Installations électriques à basse tension et à très basse tension (Livre 1 AR 8/9/2019) - Direction générale de l'énergie

📍 Lieu du contrôle: RUE LOUIS BOUMAL 59 4000 LIÈGE Belgique

📄 Type de contrôle: Visite périodique (Livre 1 6.5)

📅 Date du contrôle:
01/04/2025

Tableau 1

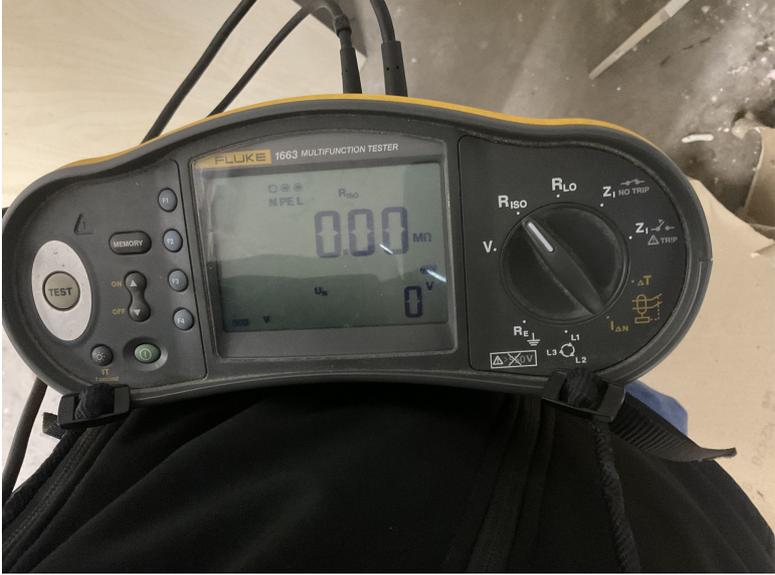
Libellé	Photo
À reconditionner (terre)	
Manque éléments de calibrage

Libellé	Photo
Mesure non concluante	
Liaison equipotential doit être indépendant et non relié ensemble	
À reconditionner
